【二重疏洪道出口堰親水環境再造計畫】

整體計畫工作計畫書

申請執行機關：新北市政府
臺大輔導顧問團
中華民國 109 年 4 月

「全國水環境改善計畫」第四批次一複評意見回復表

圖 14 生態關注區位圖

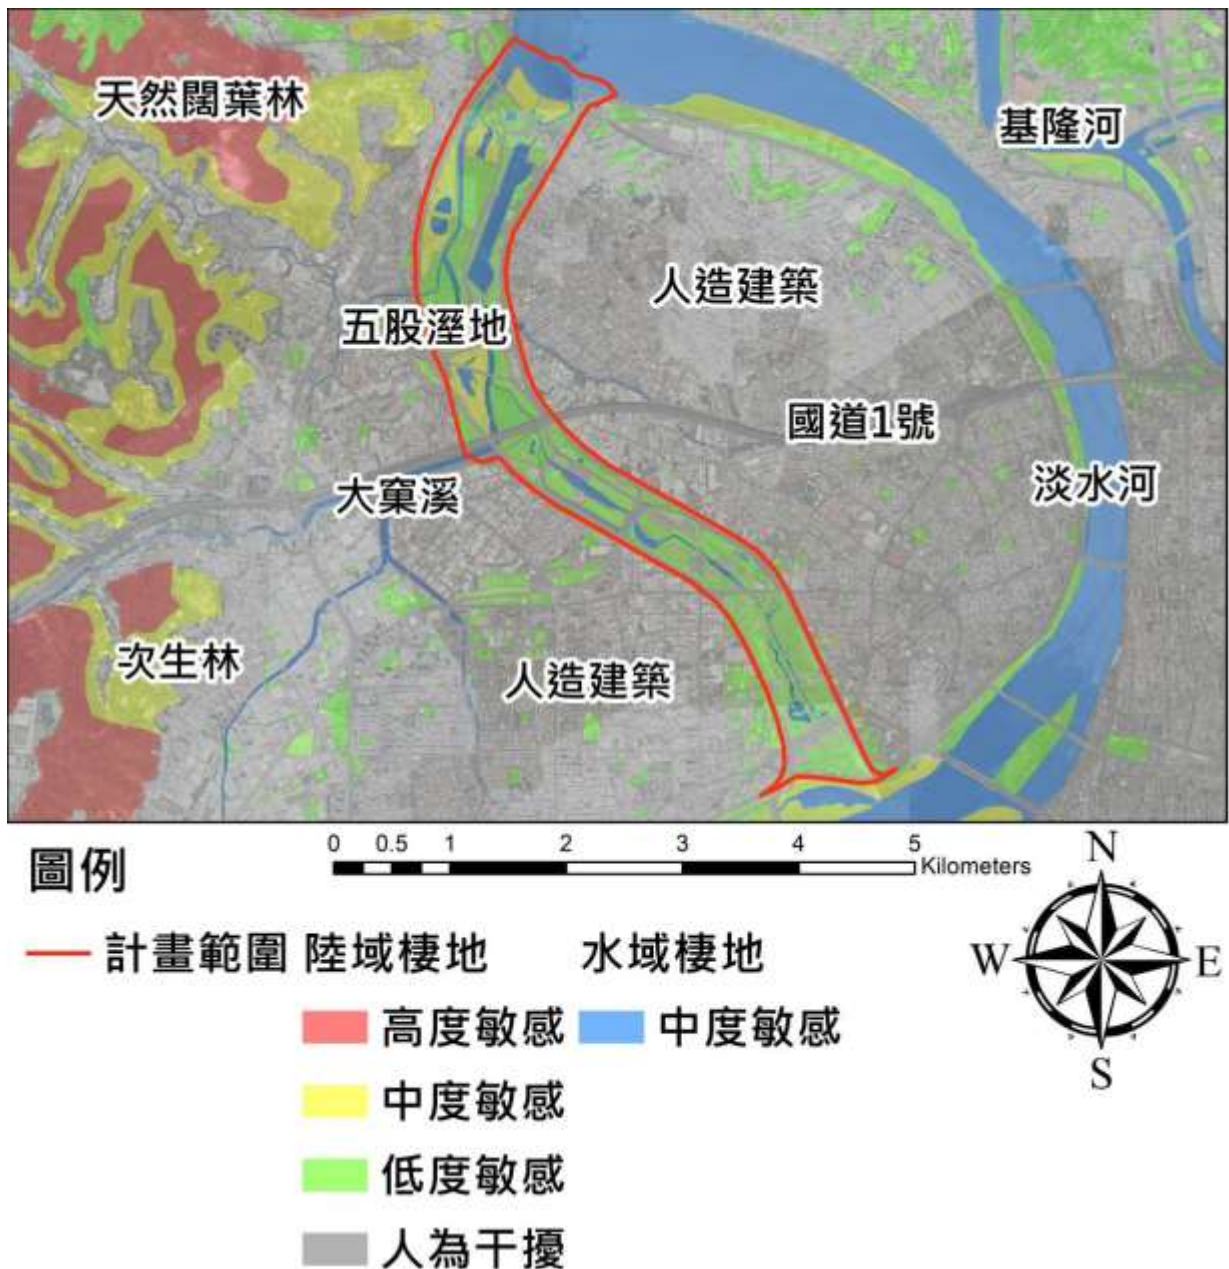
<p>有一定影響，已另案辦理「二重疏洪道出口堰閘門拆除之整體評估及策略研擬」，委託專業團隊審慎評估及規劃堰閘門拆除後對整體環境影響及因應作為，評估案刻正辦理中，具體措施將於審查會中邀請專家及 NGO 團體協助審查，相關說明已於 p10、p11 說明。</p>
<p>2. 有關生態檢核辦理情形內容引用資料似未針對計畫範圍相關請加強。</p>	<p>2. 感謝委員建議，已針對計畫範圍補充生態關注區位圖於 p22。</p>
<p>第十河川局許副局長</p>	
<p>1. 二重疏洪道出口堰拆除後是否會回復要說清楚。</p>	<p>1. 二重出口堰計畫朝向防潮閘拆除後不再重建方向進行</p>
<p>2. 二重疏洪道出口堰親水動線改善(設計費)分類案件之主要工作項目除出口堰閘門拆除，若無礙疏洪或禦潮或既有便道功能，尚屬可行外，惟其中涉及道路積水狀況改善、生態及休憩廊道再造等工項，茲因水利規劃試驗所及第十河川局現各針對二重疏洪道之相關減糙、排洪等功效予以檢討規劃中，爰建請俟上開規劃成果完成後再行提出或改以先行規劃方式研辦。</p>	<p>2. 本案刻正辦理評估案，相關單位報告資料將隨時納入評估計畫更新修正。另後續規劃設計階段，亦會將相關計畫納入細部設計內考量。</p>
<p>賴炯賓委員</p>	
<p>2. 二重疏洪道拆除後受到潮汐影響的配套措施</p>	<p>2. 已另案辦理「二重疏洪道出口堰閘門拆除之整體評估及策略研擬」，委託專業團隊審慎評估及規劃堰閘門拆除後對整體環境影響及因應作為，評估案刻正辦理中，具體措施將於審查會中邀請專家及 NGO 團體協助審查，相關說明已於 p10、p11 說明。</p>
